Portas

Descrição

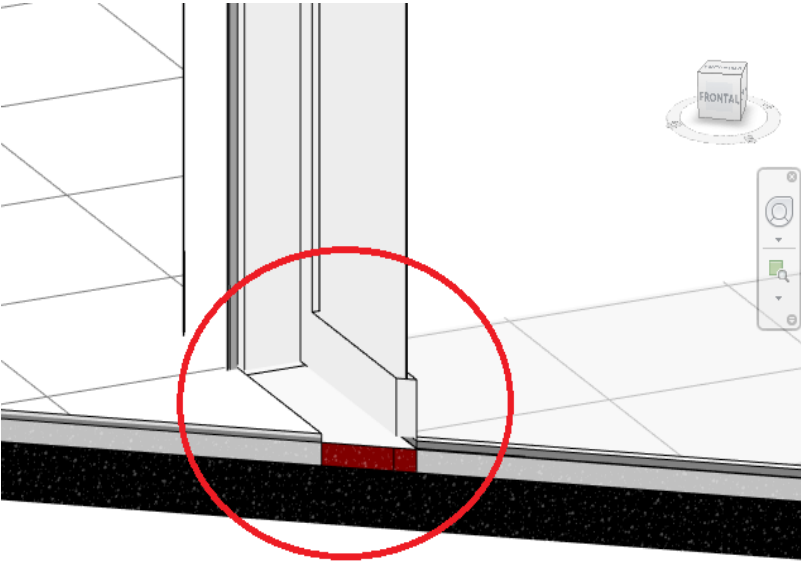
No lazer C deveria ter soleira nas portas dividindo os ambientes? por gentileza, rever alguma solução para que essas áreas não fiquem desniveladas
